חוות דעת מומחה בית המשפט

ת.א. 55607-02-20

התובעת: שתית בע"מ

הנתבעת: יצחק כוכב ובניו בע"מ

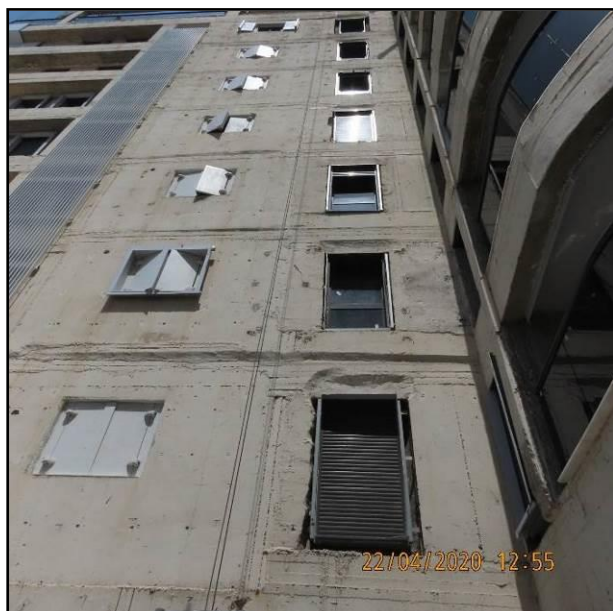
לטענת אינג' טליסמן, לא בוצע איטום סביב משקופים עיוורים בהתאם לדרישות ת"י 4068 חלק

1. לטענתה, נדרש לפרק את כל החיפוי על מנת לבצע איטום סביב המשקופים העיוורים בכל

החלונות.

לטענת אינג' יהודה נחום, נציג התובעת, בוצע איטום סביב החלונות.

בעת הביקור, שנערך בתאריך 22.04.20, וכן במכתב מתאריך 15.04.20, טענו רוכשי הדירות

בפרויקט נשוא התביעה כי במהלך החורף נתגלו רטיבויות וחדירות מים.

כאמור לעיל, עבודת החיפוי החלה בשלהי חורף 2019, בפיקוח גורמים רבים אשר היו אמורים

לתת הנחיות ולפקח על ביצוע עבודות האיטום.

במבט על החזית הדרומית ממנה פורק החיפוי, נראה כי לא בוצע ביטון סביב הסבכות.

לא קיימת סכנה מיידית והכרח לבצע ביטון ואיטום לאלתר לאחר פירוק החיפוי. נראה לכאורה כי

קיימת בעיית איטום סביב הפתחים. יתכן ולשם ביצוע ביטון ו/או איטום סביב הפתחים, יהיה צורך

בפירוק החיפוי, אולם נושא זה, לרבות בדיקות המטרה, אחריות ובדיקת פרטי הביצוע, יועלה

במסגרת ההליך העיקרי, קרי לאחר מינוי בורר.
